Vetture con alter- natore	INFORMAZIONE TECNICA	N. 272	COM/STA
Sezione 8	IMPIANTO ELETTRICO	19	Data: 23/4/1975

Autovetture dotate di alternatore
REGOLATORI TENSIONE
PER
ALTERNATORE LUCAS 16 ACR

PORTA POSTERIORE RISCONTRO DEL DISPOSITIVO DI CHIUSURA

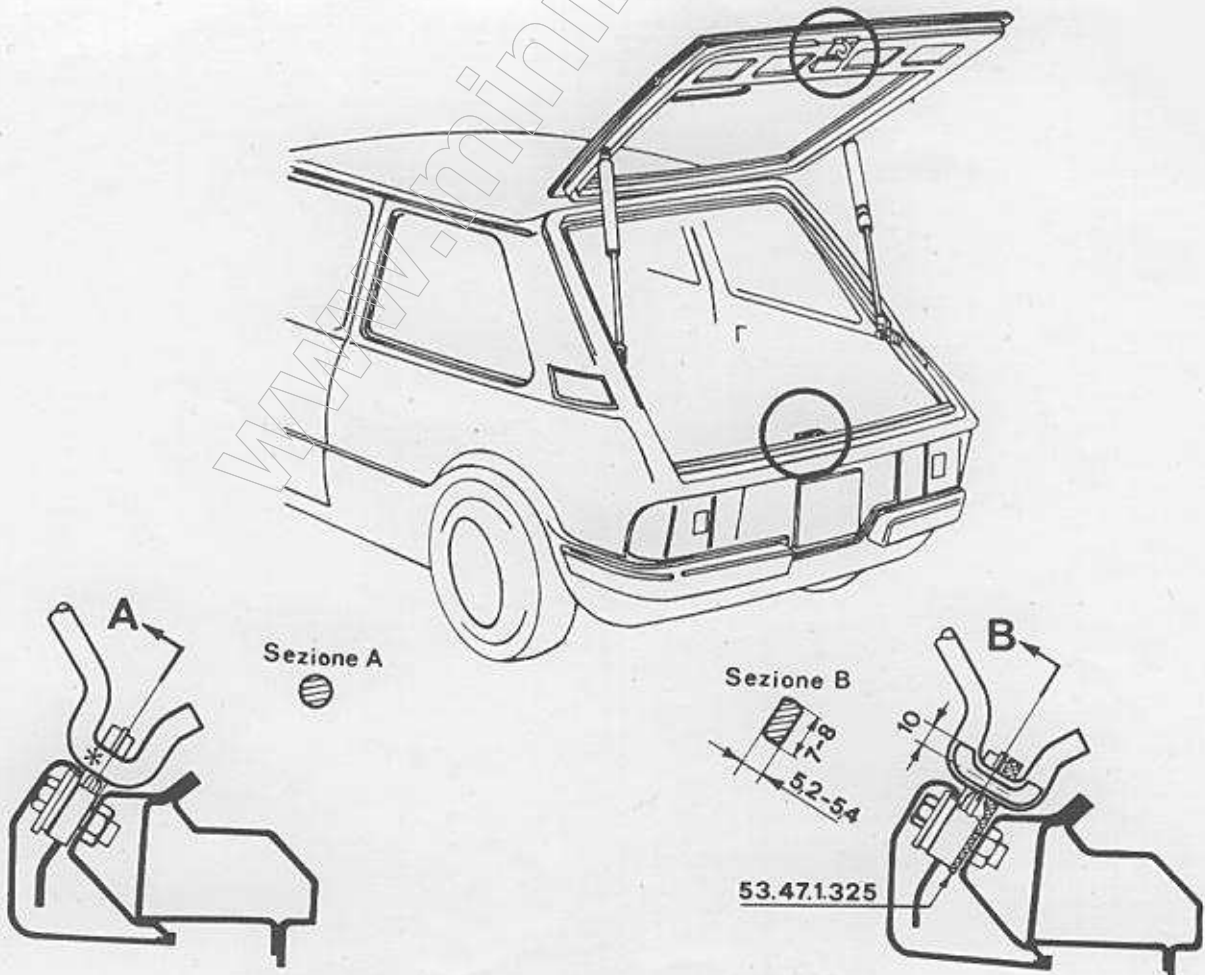
Qualora si notassero rumorosità dovute a vibrazioni della porta posteriore, accertarsi che non esista alcun gioco fra il tratto * di aggancio del riscontro sulla stessa ed il gancio della serratura (sezione A).

Eliminare l'inconveniente procedendo come segue:

- lavorare detto tratto come illustrato nella sezione B, operando con lima e mediante apporto di materiale;
- inserire la piastrina antivibrante di nylon, 53.47.1.325, fra supporto e serratura tenendo presente che detta piastrina è autocentrante rispetto alla serratura stessa;
- registrare in posizione la serratura.

SUPPORTI ELASTICI MOTORE

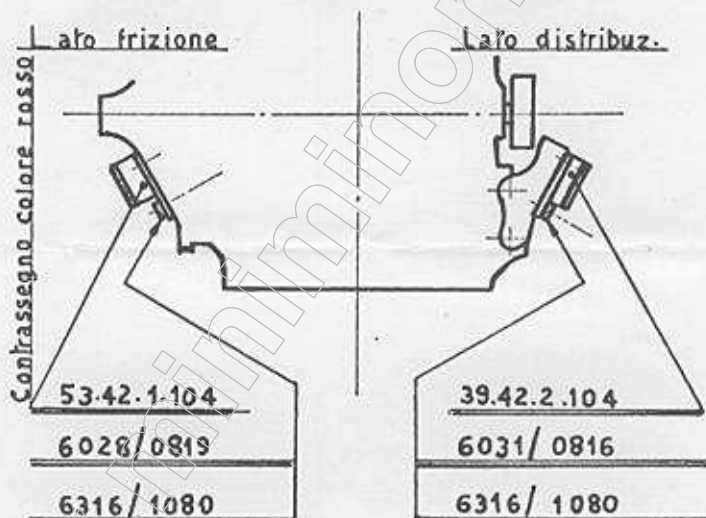
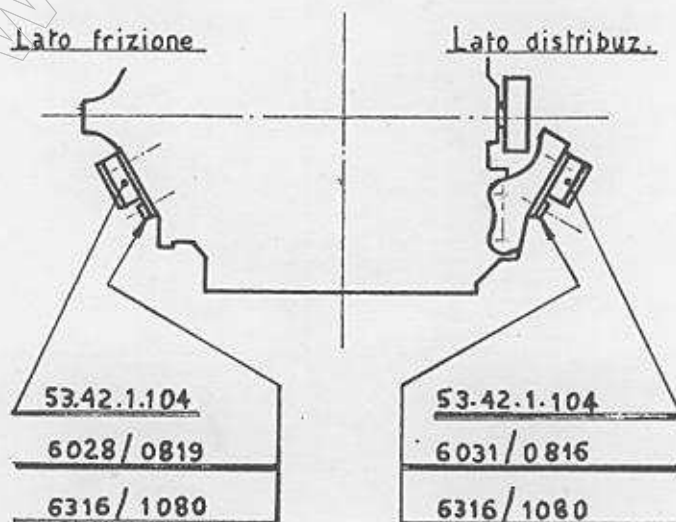
Tenere presente che, in sostituzione del supporto elastico motore 39.42.2.104, montato sul lato distribuzione, dovrà essere adoperato il supporto elastico 53.42.1.104, di maggiore resistenza, e-guale a quello montato sul lato frizione.

N.B. I supporti elastici 53.42.1.104 sono contrassegnati con vernice rossa.
